PREMESSA

La **seconda Perizia di Variante al Progetto Esecutivo**, oggetto delle presenti osservazioni, è stata avviata nel giugno 2015 e contestualmente è stata avviata la procedura di Valutazione di Impatto Ambientale. I relativi elaborati sono stati consegnati nel dicembre 2015.

Alla luce delle doverose premesse sopra esposte, si risponde di seguito alle osservazioni contenute nel commento agli elaborati relativi allo studio di impatto ambientale della variante del progetto della piattaforma multifunzionale del Porto di Savona Vado (Giugno 2016) elaborata da Maurizio Wurtz Prof. Emerito dell'Università di Genova - IUCN Consultant, nonostante alcune delle considerazioni pervenute esulino dall'oggetto dell'Inchiesta Pubblica in corso di svolgimento, che riguarda la sola Perizia di Variante del Progetto Esecutivo.

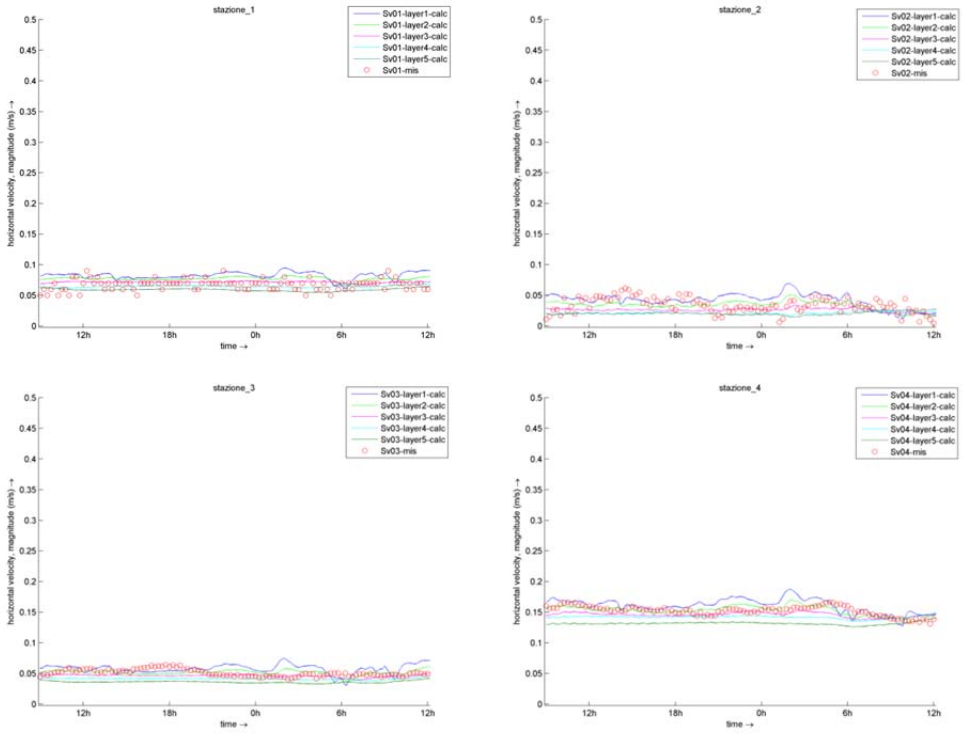
a) Correntometria

Sono stati installate 4 stazioni di misura della torbidità e di velocità della corrente e una stazione anemometrica, che hanno funzionato in continuo dal 12 marzo al 27 aprile 2010.

Nella Figura seguente viene riportata la rosa delle correnti nei 4 punti di misura che attestano l'andamento delle correnti nelle stesse sia in termini di direzione che di intensità.

I dati misurati nelle diverse stazioni sono stati utilizzati per validare i risultati forniti dal modello idrodinamico. Le registrazioni sono state analizzati per individuare un periodo in assenza di fattori che possano falsarne le misure, cioè con una componente meteorologica della marea possibilmente nulla o ininfluente e in condizione di vento e onda limitati.
